Observation : Merci de prendre en compte la demande ci jointe dans le registre d'enquête et de le soumettre à Monsieur le Président de la commission d'enquête.

Objet : Requête sur projet de PLUI de L'Agglomération Saint-Loise

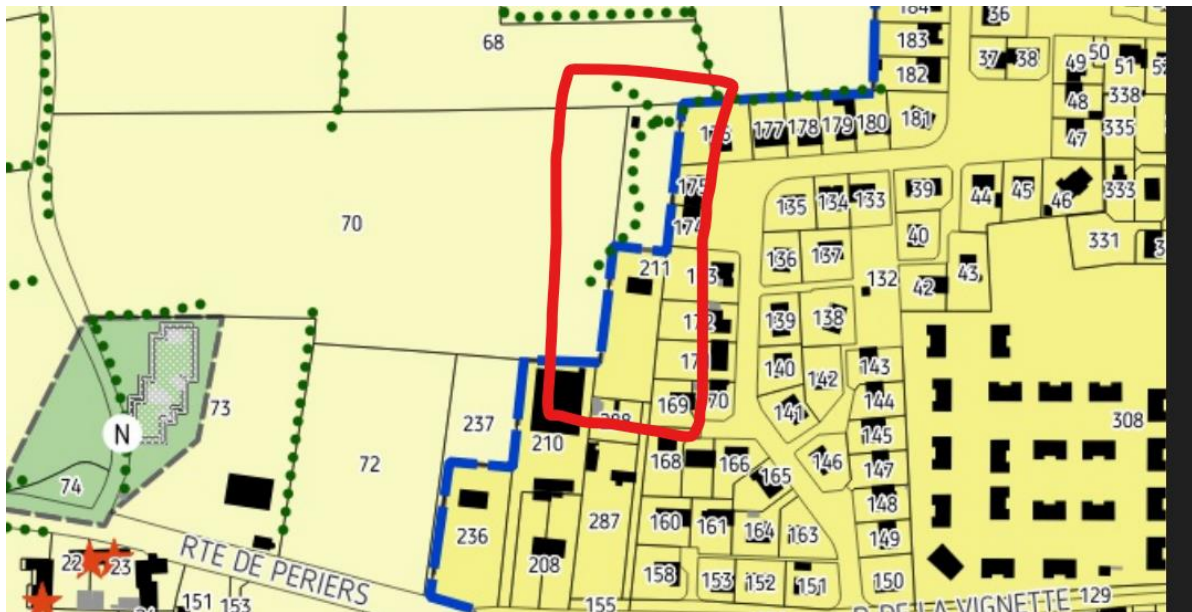
En prolongeant tout simplement la voirie et les réseaux existants, cette parcelle pourrait facilement accueillir un minimum de trois habitations supplémentaires conformément au découpage ci-dessous, en créant 4 lots de 732 m², 1081 m² (maison existante), 601 m² et 696 m², voire plus en fonction des objectifs de densification qui seront finalement retenus à Agneaux (mais dans la limite du possible avec de l'assainissement non collectif).

Or je découvre dans le projet de zonage du PLUI que la moitié nord de la parcelle serait classée en zone agricole avec des arbres au milieu de la parcelle à préserver.

Comme vous pourrez le constater sur la photo ci-dessous, cette approche ne correspond en rien à la réalité. Sauf à détruire la haie naturelle qui sépare le terrain du champ mitoyen, et à compenser un écart de topographie d'environ 2 m, il n'y a aucune continuité avec le milieu agricole.

D'autre part, les arbres remarquables qui apparaissent au milieu de la parcelle sur la cartographie n'existent pas.

C'est pourquoi, au vu de ces éléments, je vous demande de modifier le zonage de la commune d'Agneaux en conservant le classement de la totalité de la parcelle cadastrée AI 211 en zone à urbaniser et en alignant le tracé de la haie à préserver sur la limite parcellaire conformément à la réalité du terrain.

Réponse : Cette remarque ne rentre pas dans le cadre du PLUi.

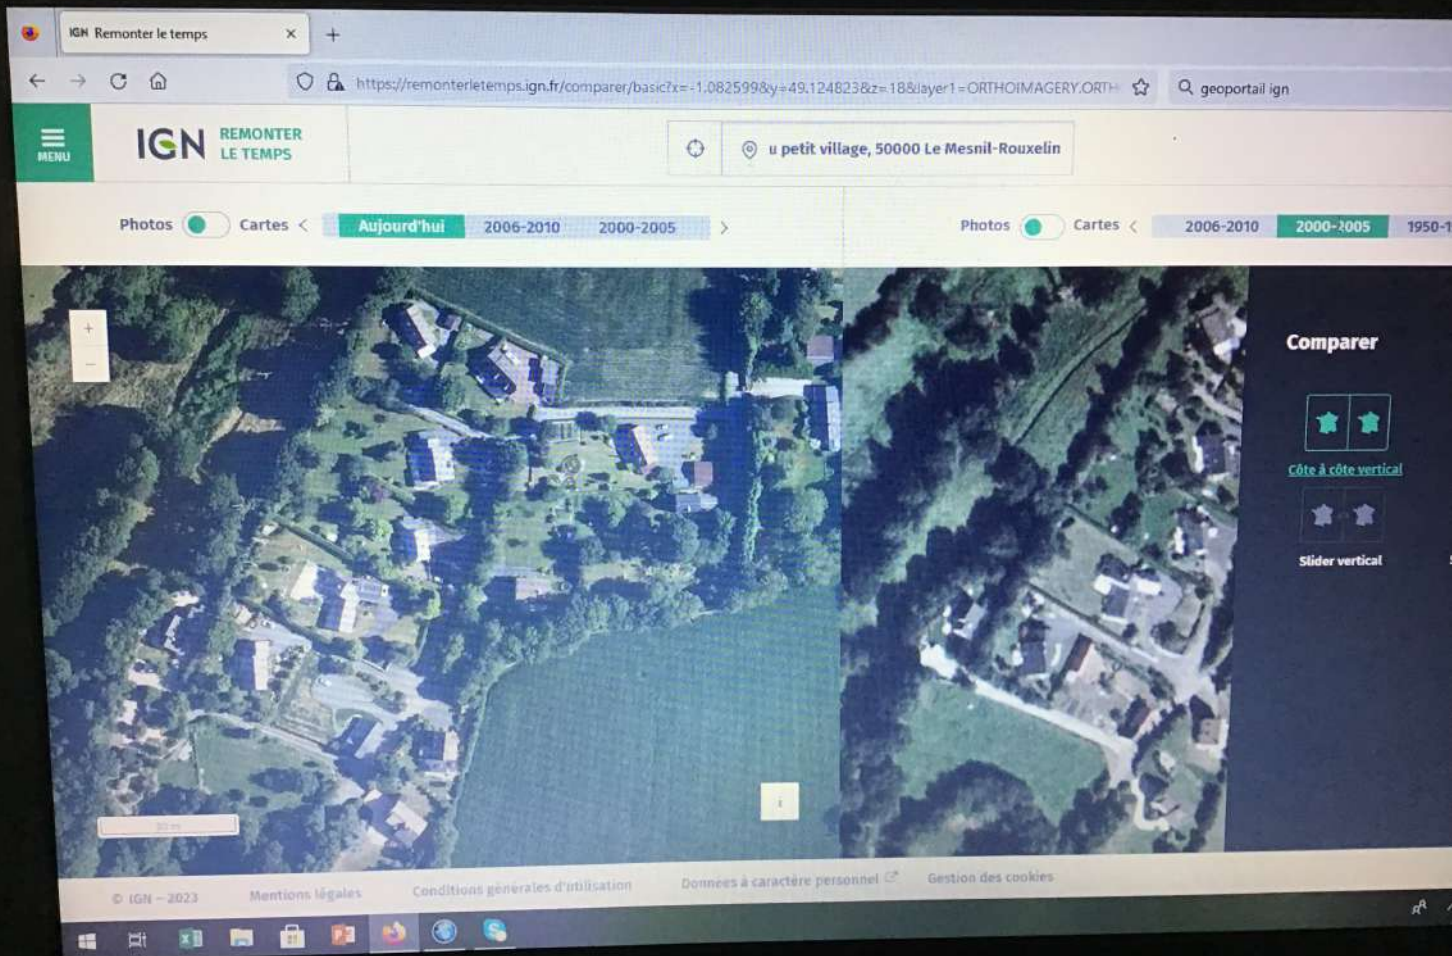
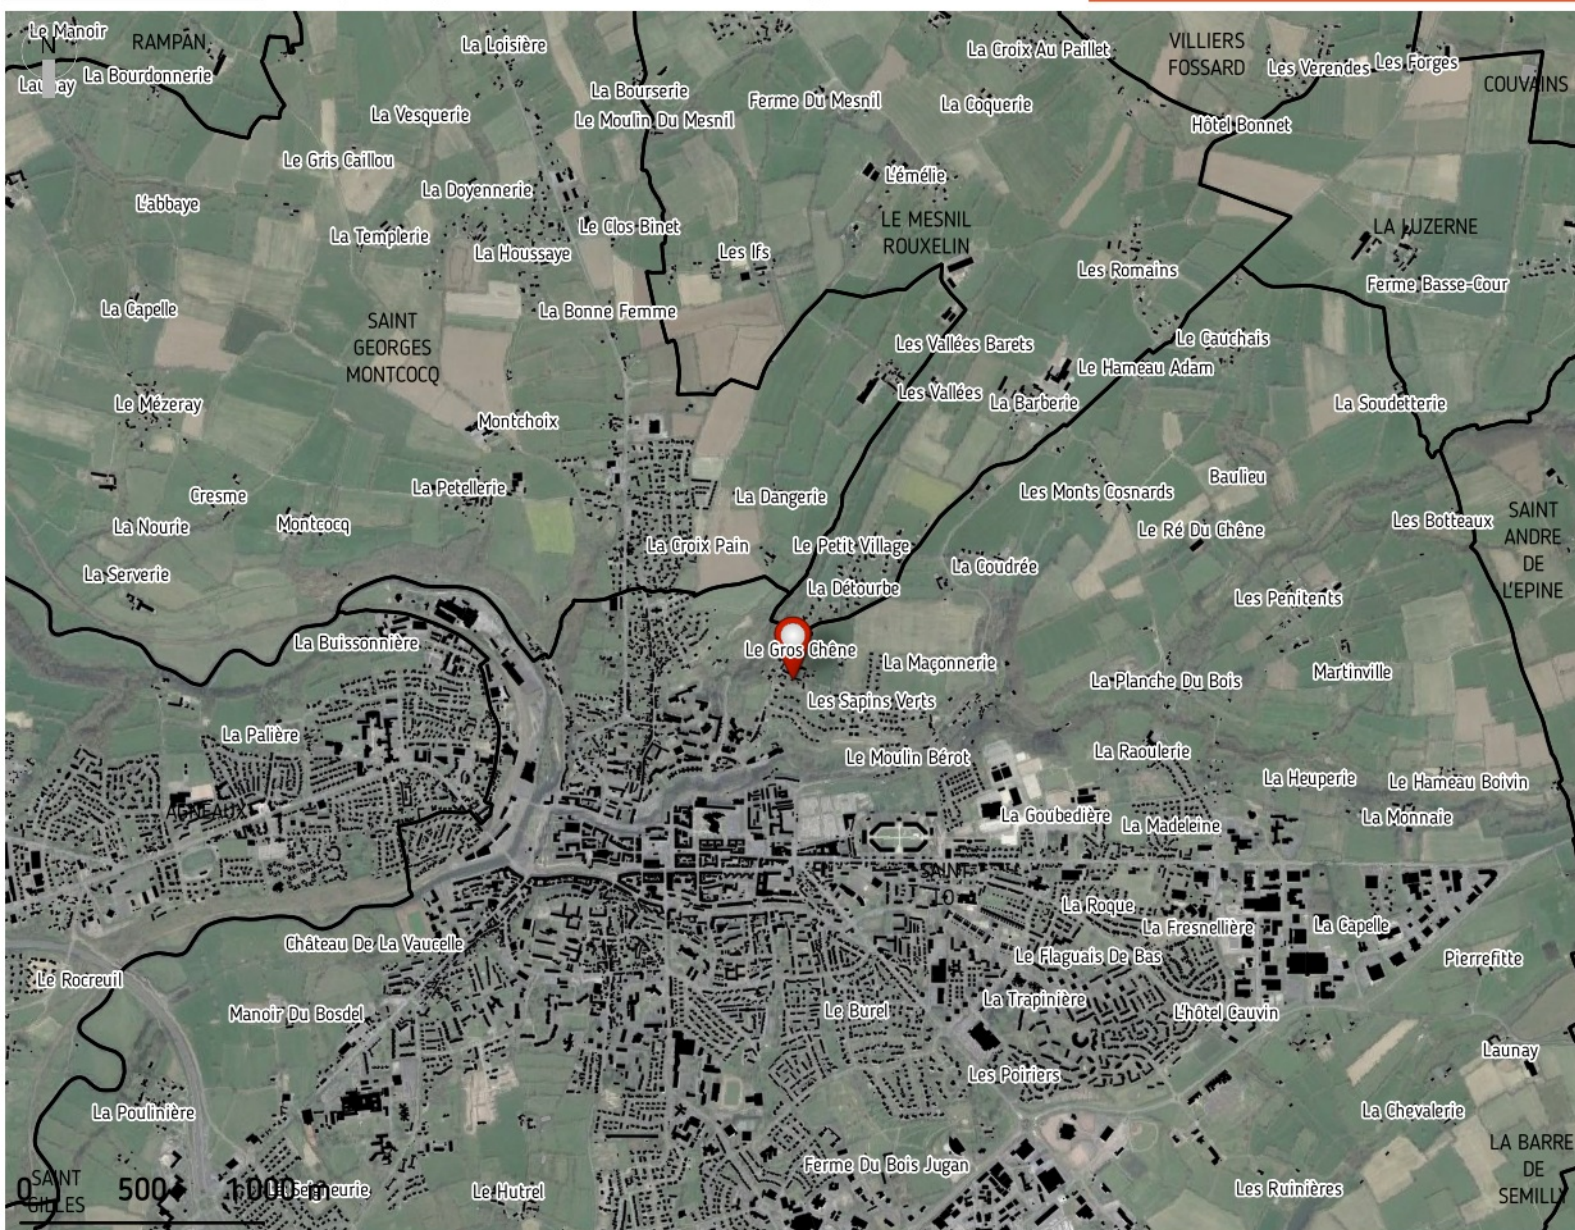
Observation : Je vous adresse 4 photos de ma parcelle 69 ainsi que des parcelles voisines car je suis surpris de découvrir que la haie bocagère qui sépare la parcelle 69 de la parcelle 80 ne soit pas classée comme alignement d'arbres à protéger. Pourtant les photos sur le site IGN prouvent l'existence de cet alignement et ceci depuis les années 1950 - 1965.

Pouvez-vous rétablir ce linéaire d'arbres toujours existant et que je tiens à préserver comme haie bocagère.

Autre étonnement: tous mes voisins proches bénéficient d'une partie de leur parcelle apparaissant en « vert clair ». Pourquoi n'est ce pas le cas pour la parcelle 69 ?

Réponse : Lors du mois de la concertation, il était rassuré que la zone N de fond de jardin soit présente chez ses voisins mais ne comprend pas pourquoi pas le cas sur sa parcelle. Cette observation ne pourra pas faire l'objet d'une correction, car cela obligerait à classer la parcelle 80 dans son entièreté en zone naturelle.

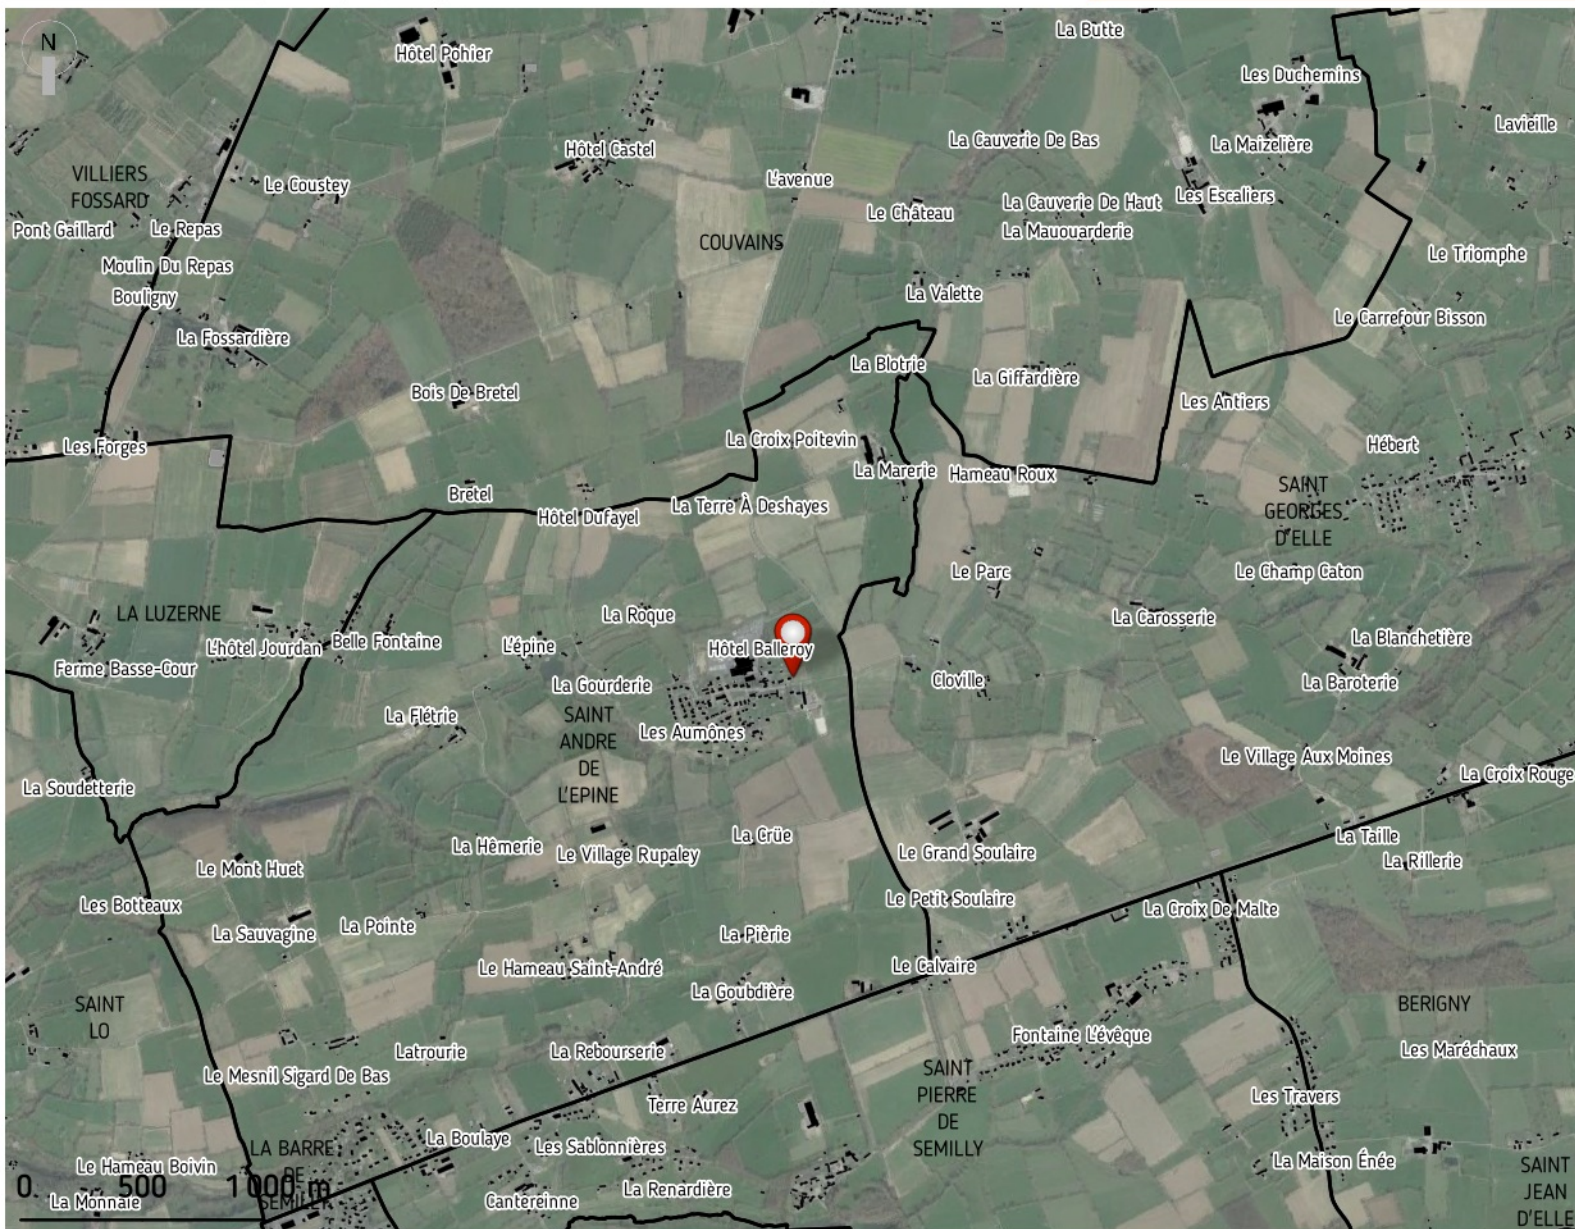
Observation : La commune de Saint André de l'épine demande le classement de la parcelle ZC9 en AUx.

Cette parcelle a pour vocation principale à recevoir l'extension de l'unité de production de l'entreprise SAP (Saint André plastique). La voie d'accès à l'usine depuis la route de Couvains (D59) longe cette parcelle.

Il est souhaitable et préférable que l'extension de l'usine se fasse en dehors de la zone habitat du centre bourg. Ceci évitant toute nuisance potentielle pour les résidents.

Réponse : Le règlement graphique est modifié. L'OAP "50446_1 est créée. Remarque identique à la remarque n°170.
